IMPIANTO EOLICO DI CERIGNOLA

Progetto definitivo

Nota di riscontro ad osservazioni e richieste di integrazioni del MIC 0011890-P del 13.04.2021

Figura 1: Localizzazione dei punti di interesse (tra parentesi il progressivo alfabetico dell'eventuale fotoinserimento) utilizzati per l'analisi di impatto paesaggistico e dei beni segnalati dal MIC sul sito "Vincoli in Rete)

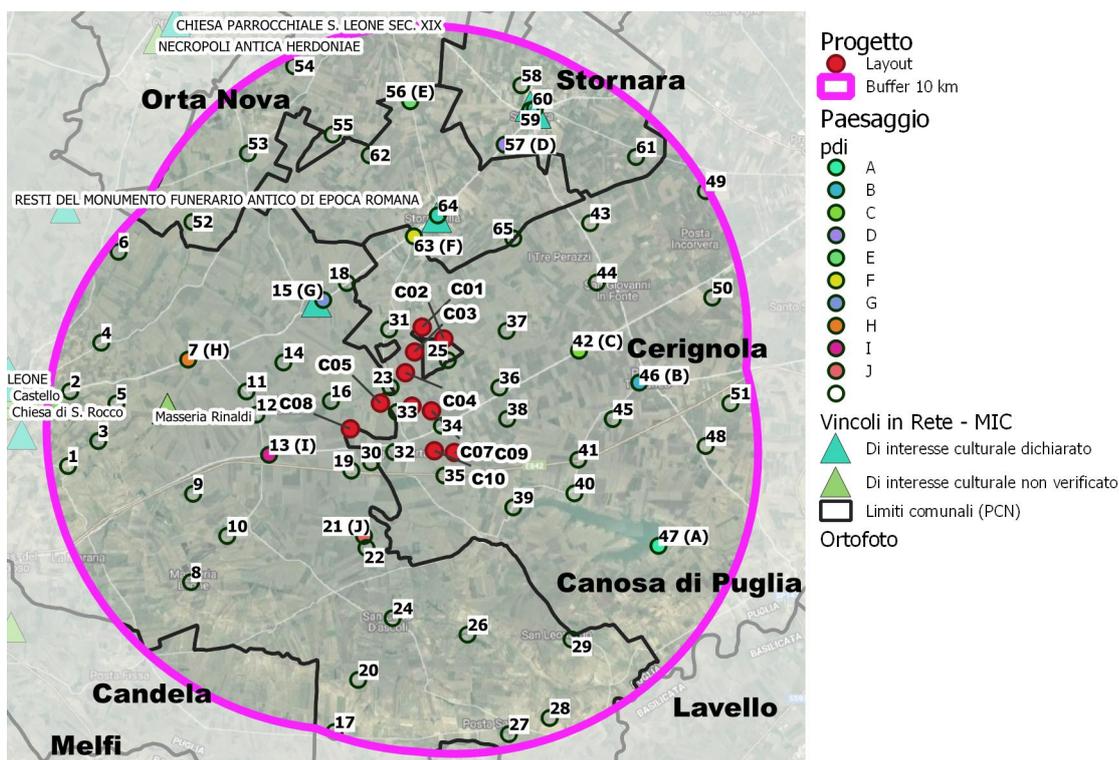
Facendo un'intersezione tra l'area rientrante nel buffer pari a 50 volte l'altezza complessiva degli aerogeneratori (nel caso di specie 10 km) e la localizzazione dei beni censiti nel portale Vincoli in Rete si rileva la presenza dei seguenti beni:

- a. **Resti di un villaggio neolitico detto Lagnano da Piede** (Ascoli Satriano). Si tratta di una zona di interesse archeologico da cui è stato valutato l'impatto paesaggistico in ambiente GIS (cfr. Punto di Interesse n.15) ed è stato effettuato un fotoinserimento (fontoinserimento G).

- b. **Chiesa di S. Maria della Stella Secc. XVII-XIX** (Stornarella). Il fabbricato è correttamente localizzato dal sito del MIC. Non è stata fatta un'analisi di impatto in ambiente GIS specifica per questo punto, ma è stato considerato il centroide del poligono rappresentativo della città consolidata, cui ci si può riferire per avere un'indicazione sulla visibilità e percepibilità media dell'impianto. Infatti, dalla copertura della chiesa la visibilità del progetto è piena, mentre dal sagrato della stessa non c'è alcuna visibilità.

- c. **Torre Vecchia** (Stornara). Il fabbricato è correttamente localizzato dal sito del MIC; non è stata fatta un'analisi di impatto in ambiente GIS. In base all'analisi di intervisibilità risulta una ridotta visibilità degli aerogeneratori di progetto, certamente minore rispetto al Punto di Interesse n.60 (città consolidata), da cui le elaborazioni evidenziano l'assenza di incremento degli indici di visibilità e percepibilità dell'impianto di progetto rispetto allo stato di fatto (aerogeneratori esistenti e autorizzati).

- d. **Parrocchia di San Rocco** (Chiesa Matrice di Stornara). Non correttamente localizzata dal sito del MIC. In corrispondenza dell'area antistante la chiesa è stata comunque fatta un'analisi di impatto in ambiente GIS (cfr. Punto di Interesse n.59) da cui risulta l'assenza di visibilità degli aerogeneratori di progetto.

- e. **Masseria Posticciola** (Stornara). Non correttamente localizzata perché le coordinate coincidono con quelle della Parrocchia di San Rocco. Su IGM sono visibili due toponimi riconducibili a Mass. Posticciola a distanza di circa 1500 m l'uno dall'altro (e circa 8 km dai più vicini aerogeneratori di progetto); in corrispondenza di entrambi i casi il PPTR individua altrettante segnalazioni architettoniche. Su uno dei due, quello ubicato più a sud est, è stata fatta un'analisi di impatto in ambiente GIS (cfr Punto di Interesse n.61) da cui risulta che il progetto non incrementa, rispetto allo stato di fatto (aerogeneratori esistenti e autorizzati), gli indici di visibilità e percepibilità. Comparabili risultati presumibilmente si otterrebbero prendendo in considerazione l'altro toponimo.

Dai punti b, c, d, e, non sono stati fatti fotoinserimenti, ma ci si può cautelativamente riferire ai punti 63 (fotoinserimento F), per il punto b, e 57 (fotoinserimento D), per i punti c, d, e. I fotoinserimenti sono stati effettuati da questi punti poiché caratterizzati da ampia visibilità e, pertanto, cautelativamente rappresentativi sia della percepibilità dell'impianto dai centri abitati di Stornara e Stornarella.

Figura 2: Mappa dei punti di ripresa fotografica

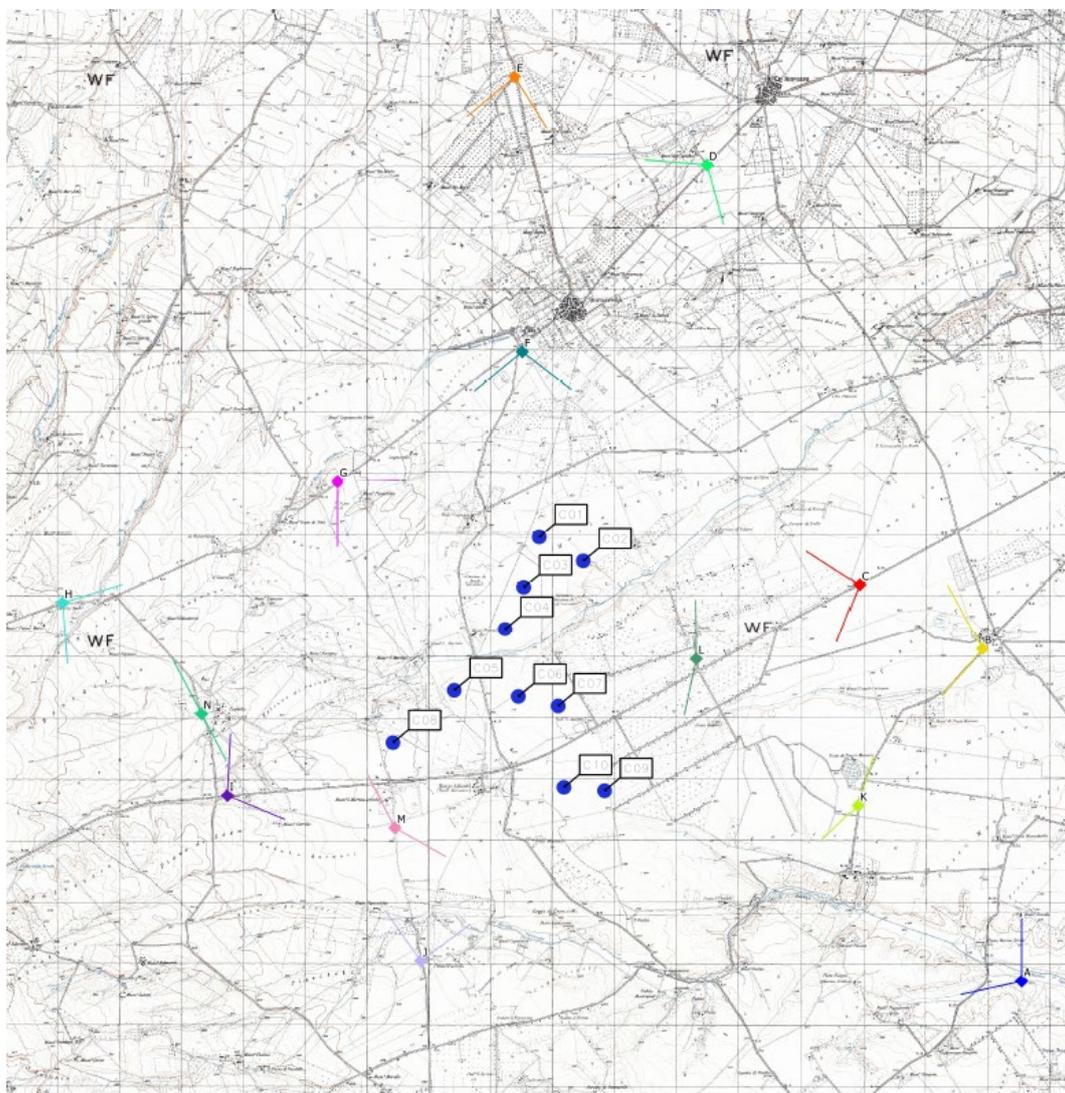
Con riferimento all'analisi degli impatti dalla viabilità all'interno dell'AVI, si segnala che dei 10 fotoinserimenti realizzati 7 si trovano in corrispondenza della viabilità di interesse locale e sovralocale e in particolare da:

Ad ogni modo, è stata prodotta una ulteriore fotosimulazione (Punto **N** in Figura 2) dal punto di interesse 11, dove si presume siano ubicate le Masseria Corleto I, Masseria Corleto II e Masseria Corleto III (GRE.EEC.D.26.IT.W.14670.00.082.01 - Rilievo fotografico, Planimetria dei punti di ripresa fotografica, Fotosimulazioni di inserimento (7di 7)).

Sono stati prodotti ulteriori 3 fotoinserimenti aggiuntivi:

1. Fotoinserimento **L**: in corrispondenza di un attraversamento della A16, ovvero un punto più cautelativo per l'impatto visivo e percettivo del progetto dall'autostrada-GRE.EEC.D.26.IT.W.14670.00.082.01 - Rilievo fotografico, Planimetria dei punti di ripresa fotografica, Fotosimulazioni di inserimento (6 di 7);
2. Fotoinserimento **M**: in corrispondenza di un attraversamento della A16, ovvero un punto più cautelativo per l'impatto visivo e percettivo del progetto dall'autostrada-GRE.EEC.D.26.IT.W.14670.00.082.01 - Rilievo fotografico, Planimetria dei punti di ripresa fotografica, Fotosimulazioni di inserimento (7 di 7);
3. Fotoinserimento **K**: in corrispondenza della SP 95- GRE.EEC.D.26.IT.W.14670.00.082.01 - Rilievo fotografico, Planimetria dei punti di ripresa fotografica, Fotosimulazioni di inserimento (6 di 7);
